## S. NICOLO', P.ZZA

**2753**

### Descrizione prestazionale dell'intervento

### Foto del rilievo

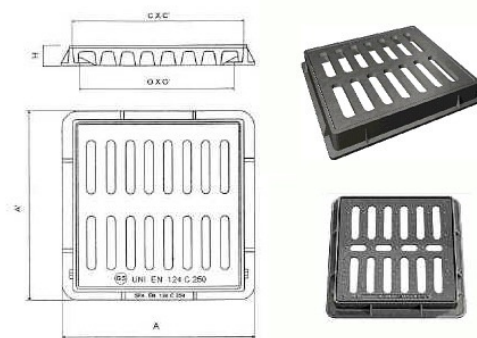
**Sostituzione** della caditoia con nuovo manufatto che verrà incassato e reso perfettamente complanare al pavimento. La caditoia non dovrà presentare fessure tali da costituire ostacolo o pericolo rispetto a ruote, tacchi o bastoni. I vuoti non potranno essere attraversati da sfere di diametro superiore ai 20 mm (preferibilmente non superiore a 15 mm); eventuali fessure parallele dovranno essere poste in senso ortogonale alla principale direzione di marcia.

Occorre fare una buona rasatura della finitura superficiale per evitare di creare altre criticità sulla pavimentazione per le persone con difficoltà motorie.

### Criticità

Caditoia inadeguata

Materiale suggerito: **Metallo**
